Concours de projets à Compesières
pour l'aménagement du site et
la réalisation d'une école et d'autres
bâtiments communaux et paroissiaux

Rapport du jury

Genève 22 mai 1997

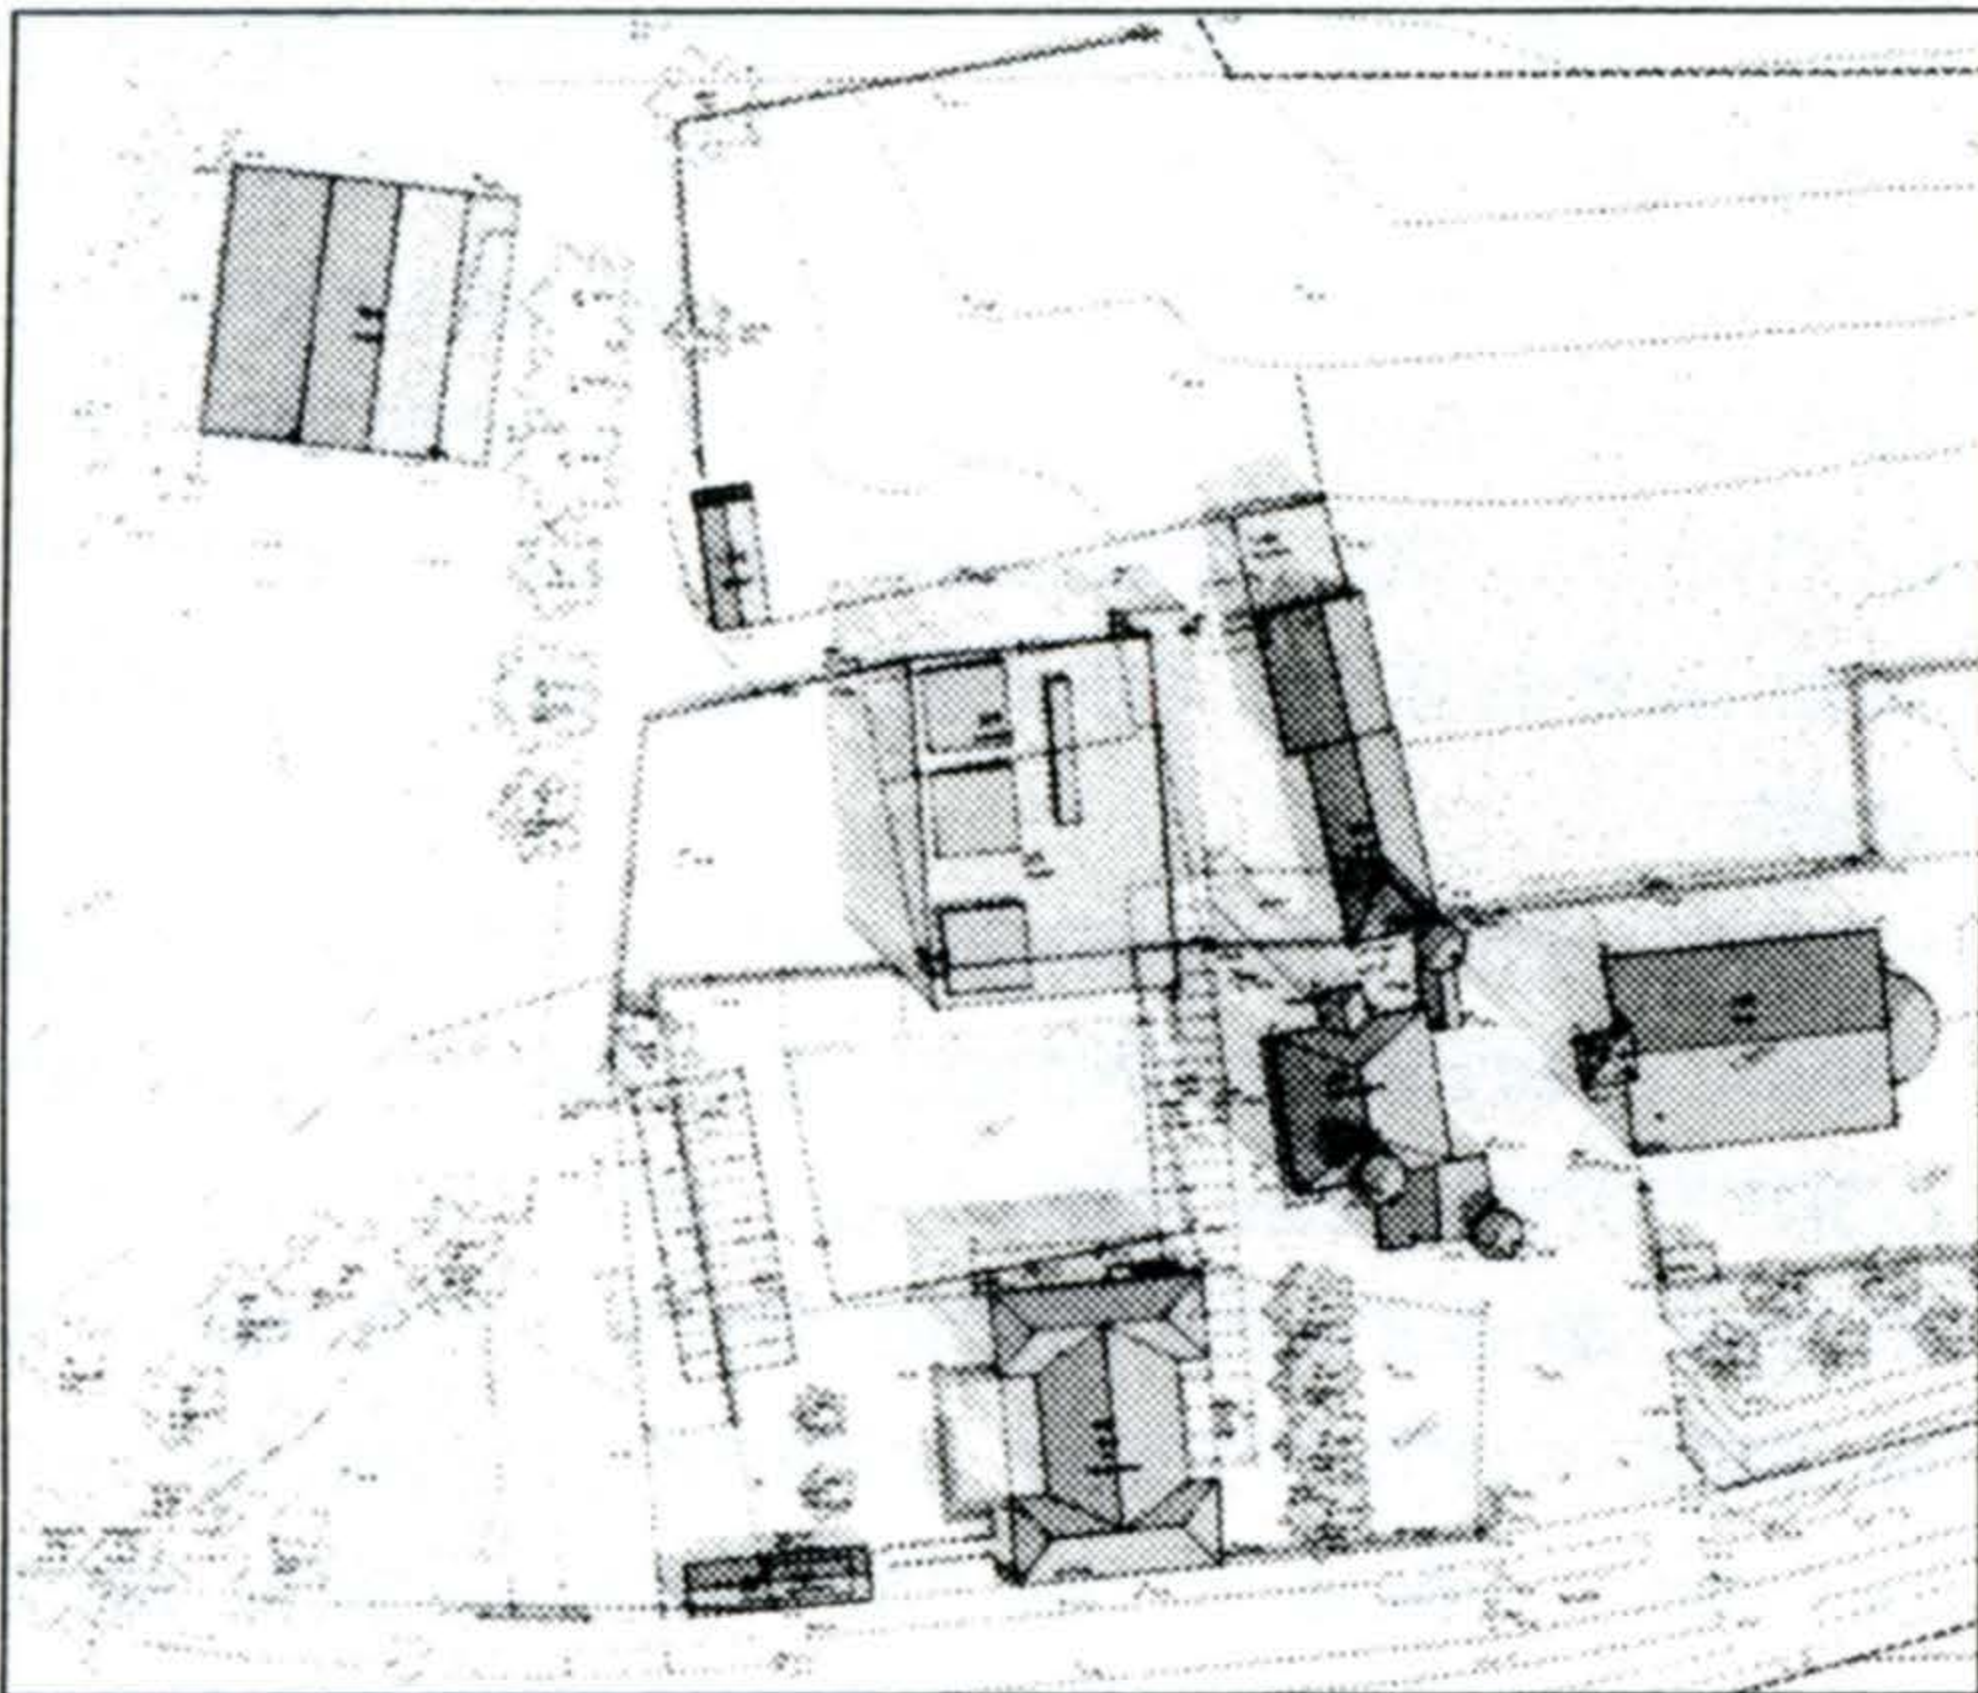
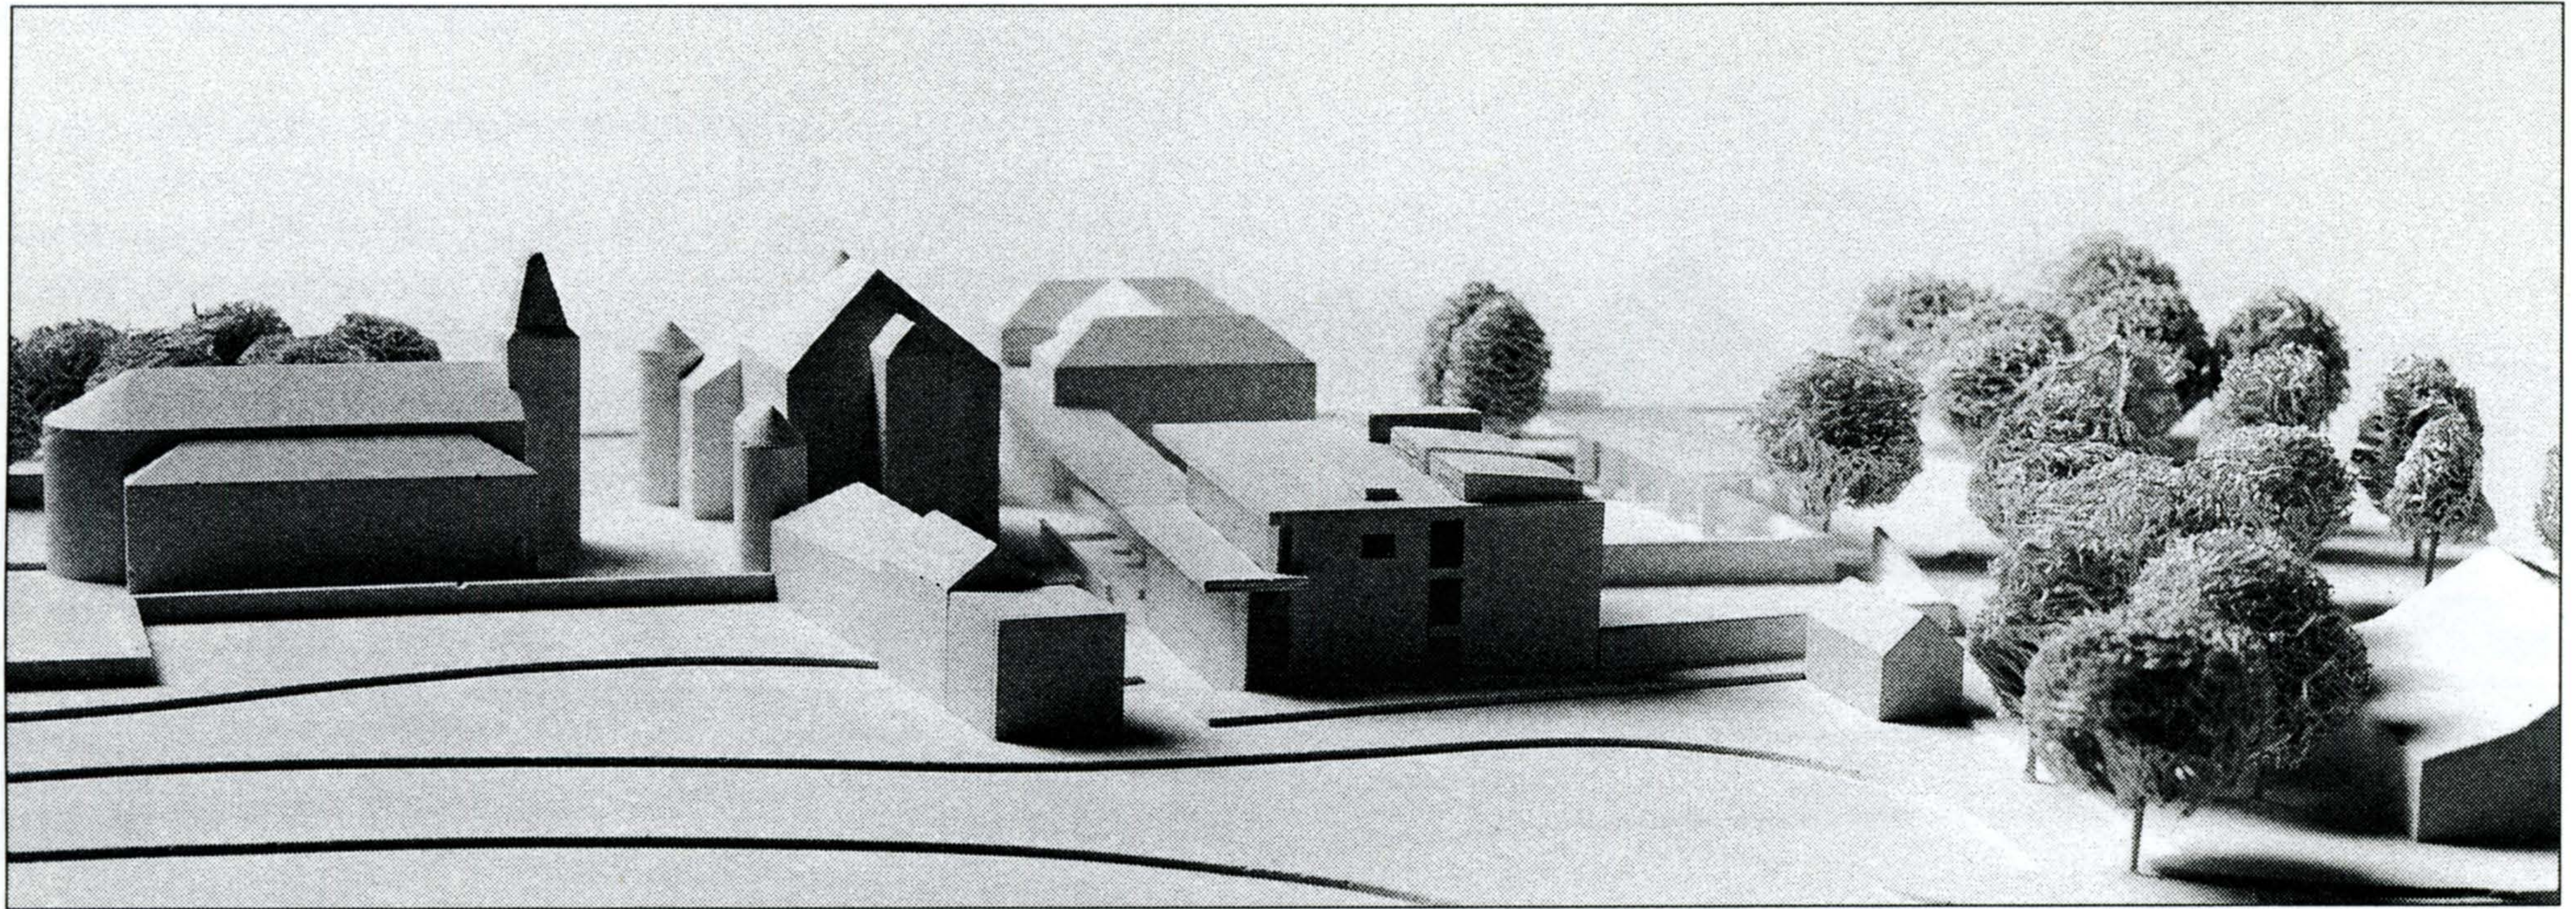
Si la relation entre les deux écoles est bonne, l'orientation des classes est discutable et les préaux sont restreints.

Le projet regroupe les activités scolaires et communales en un volume unique, dont l'implantation semble chercher une symétrie avec l'école actuelle. La laiterie est maintenue et le bâtiment des écuries accueille les locaux de la Paroisse.

Une liaison couverte, dont l'échelle est discutable, relie les deux écoles. Les liaisons entre les différents bâtiments sont peu satisfaisantes. L'accès au hangar depuis la route de Cugny est conservé et dessert un grand parking (est-il occasionnel ou constant) situé dans l'actuel verger. La cour entre le bâtiment communal et paroissial est exposée à la bise.
